Niniejszy biuletyn serwisowy dotyczy wszystkich wiatrakowców Tercel.

PRZEDMIOT

Wymiana uchwytu linki Bowdena.

Fig. 1

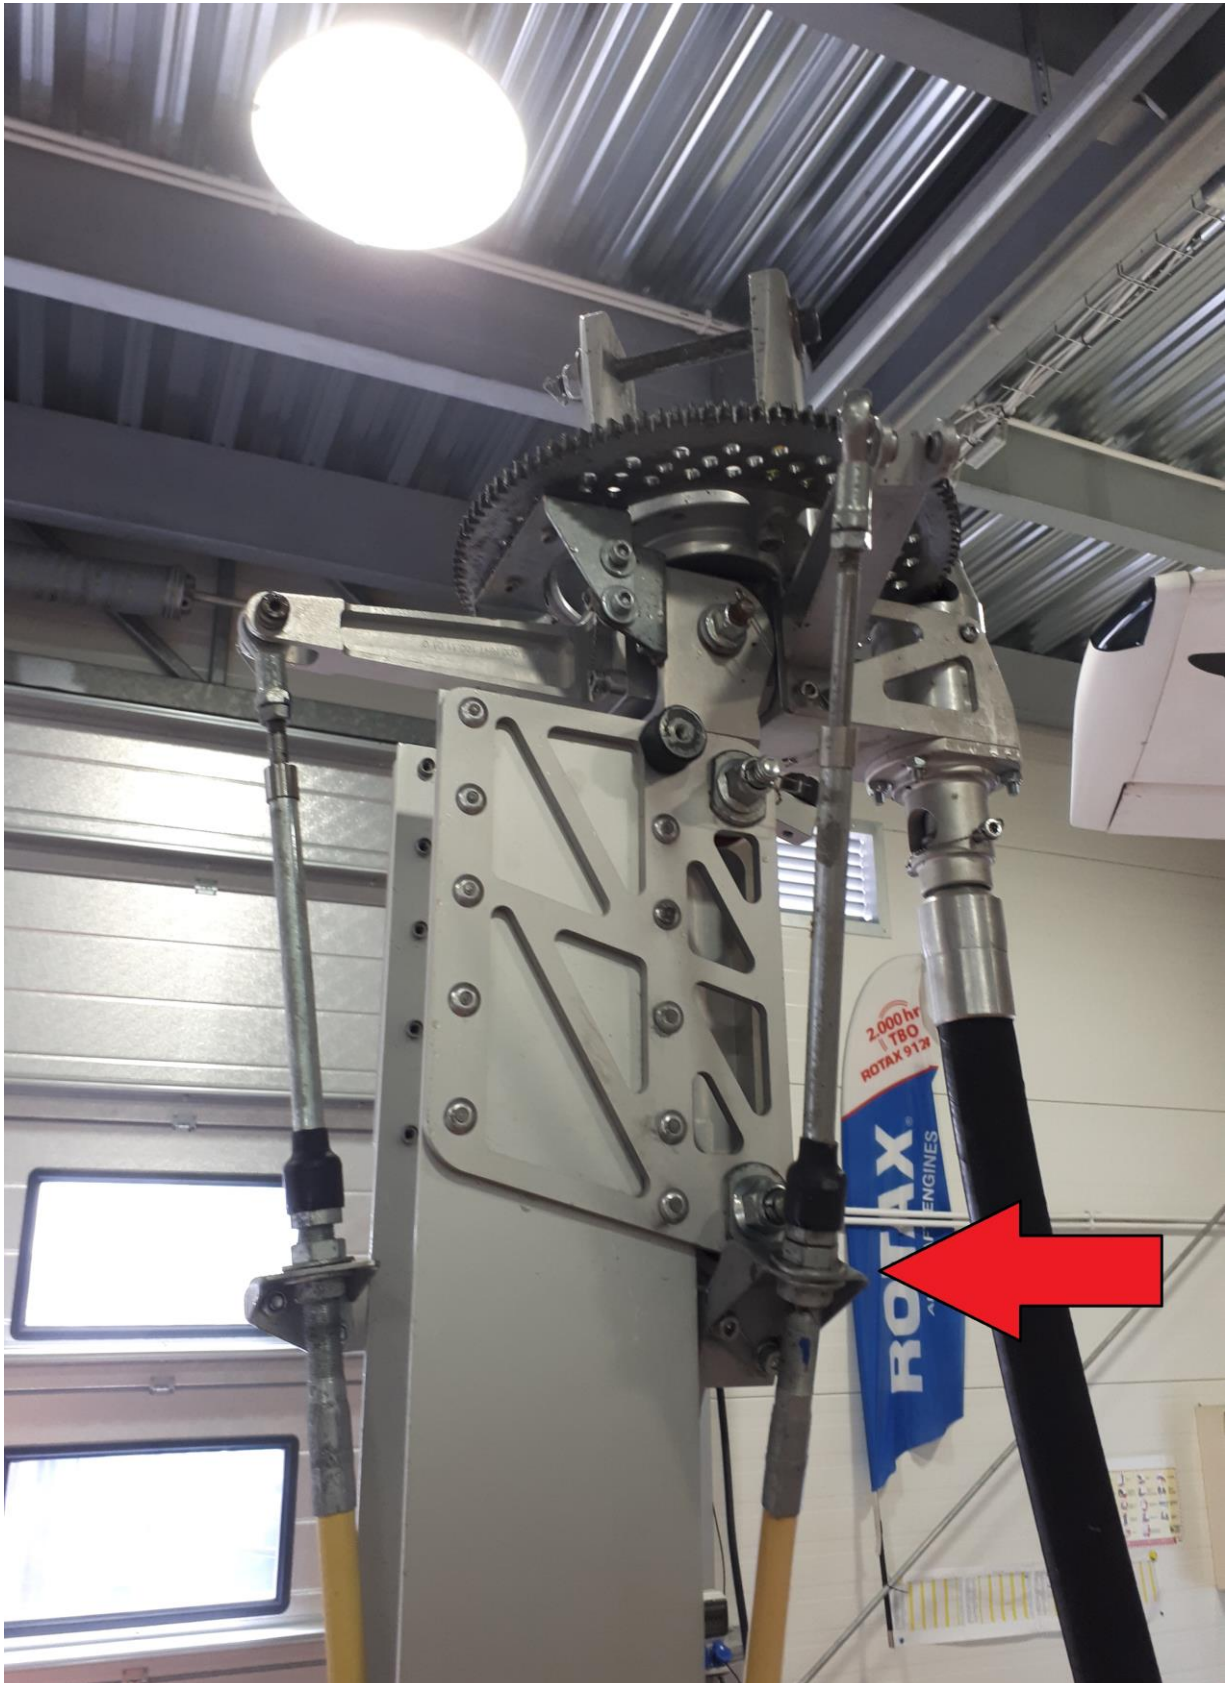
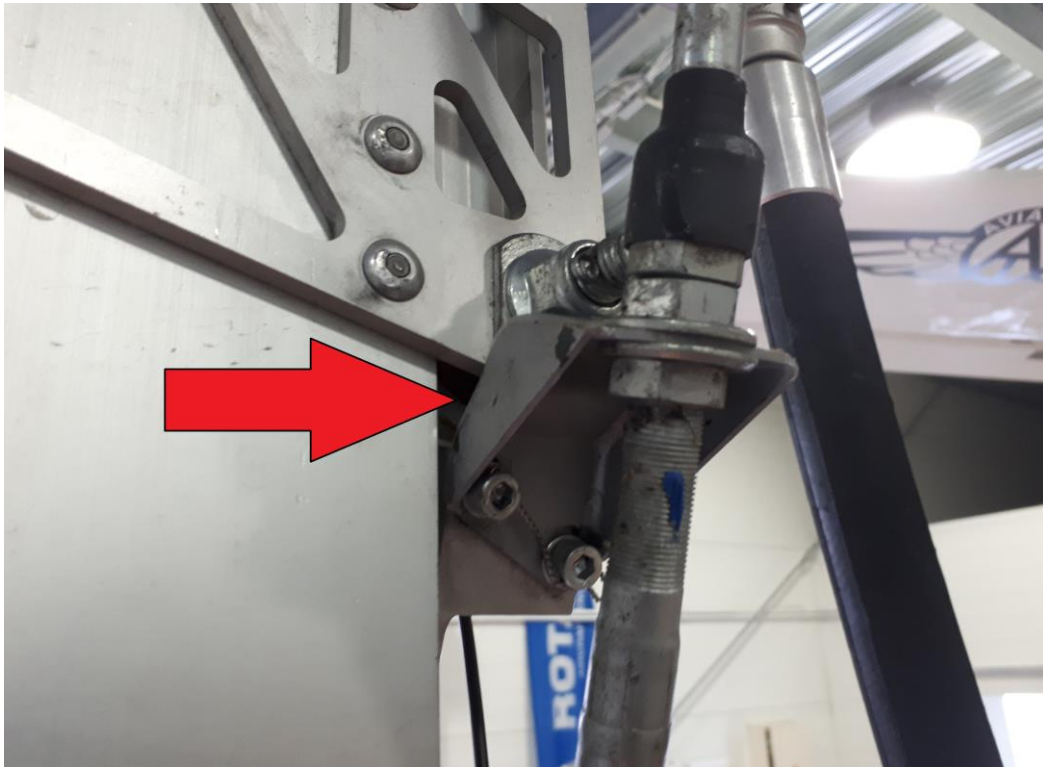
- 1) Sprawdzić uchwyt w maszynie. Uchwyt wymagający wymiany widoczny jest na [Fig. 1] i [Fig. 2].

Uchwyty bez wzmocnionej ścianki oraz dodatkowego otworu muszą zostać poddane wymianie!

Fig. 3

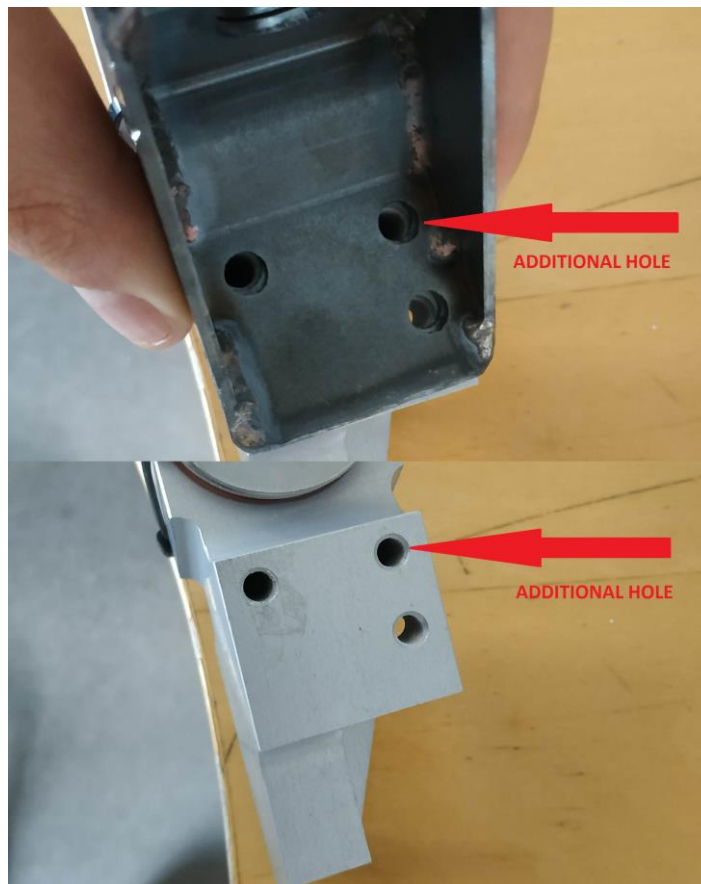
Nowy, poprawiony uchwyt wymaga wywiercenia dodatkowego, gwintowanego otworu M6 o głębokości 22mm w tłumiku drgań wyrnika/uchwycie głowicy. Otwór widoczny jest na [Fig. 3].
